VYSVĚTLENÍ ZADÁVACÍ DOKUMENTACE IV

Název zadavatele: Statutární město Brno, městská část Brno - Střed

„ZŠ a MŠ Brno, Antonínská 3, p.o. – přístavba ZŠ ve dvorním traktu“

Půdorys 3 NP

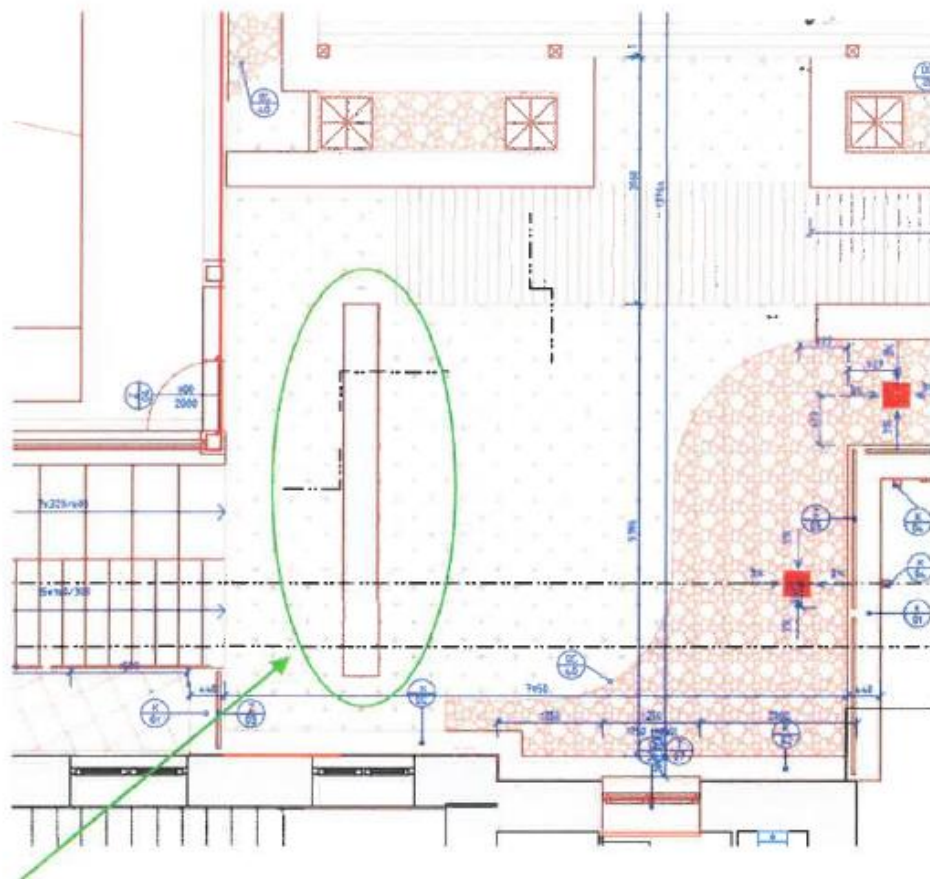
- a) Výpis ostatních výrobků ozn. OS 28- Mobiliář (venkovní lavička) – uvádí celkovou délku konstrukční části 58,623 m, ve výkazu výměr je však 42,4 m. Který z údajů je pravdivý?
- b) Tato konstrukce není nijak označena, patří k SO 28?

- a) Celková délka konstrukční části 60,2m – opraveno ve výkazu výměr.
Výpis ostatních prvků bude upraven až v dokumentaci pro provedení stavby.
- b) Ano, patří k OS 28.
